Zhotovení souboru staveb – „Rekonstrukce ŽST Chrastava“ „Rekonstrukce ŽST Hrádek nad Nisou“

Vysvětlení, změny a doplnění zadávací dokumentace – Dodatek č. 9

obr.1 – deska VLsVP

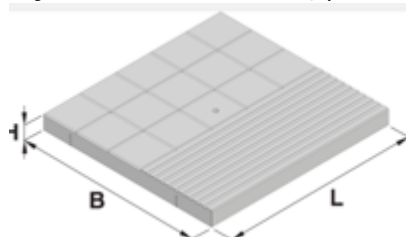
V odpovědi na dotaz č.75, zveřejněný v doplnění zadávací dokumentace, dodatku č.6 zadavatel sděluje, že na nástupištích se uvažuje použití nástupištích desek VLsVP.

Upozorňujeme, že v položce č.21 je uvedeno:

„NÁSTUPIŠTĚ - VODICÍ LINIE ŠÍŘKY 0,40 M Z DLAŽDIC S PODÉLNÝMI DRÁŽKAMI – 323,270m“

Desky VLsVP nesplňují definici položky č.21 a měla by se spíše zvolit jiná položka (a to zejména kvůli rozměrům, pořizovací ceně a ceně montáže).

Stejný nesoulad je také v SO 13-12-01 v pol.č.25

Žádáme zadavatele o prověření, případně změnu položek.

Souhlasíme, podle VV není uvažováno s použitím nástupištích desek VLsVP. Naopak je uvažováno s použitím probarvených tvárnic pro tvorbu optického značení varovného pásu. V rámci SO 13-12-01, byla odstraněna položka č. 26 - NÁSTUPIŠTĚ - OPTICKÉ ZNAČENÍ NÁTĚREM ŠÍŘKY 0,15 M, ODSTÍN ŽLUTÁ 6200. V rámci SO 15-12-01, byla odstraněna položka obdobná č. 22.

Byla odstraněná položka (SO 15-12-01)

- Kód položky **924913** NÁSTUPIŠTĚ - OPTICKÉ ZNAČENÍ NÁTĚREM ŠÍŘKY 0,15 M, ODSTÍN ŽLUTÁ 6200- 338,200M
-
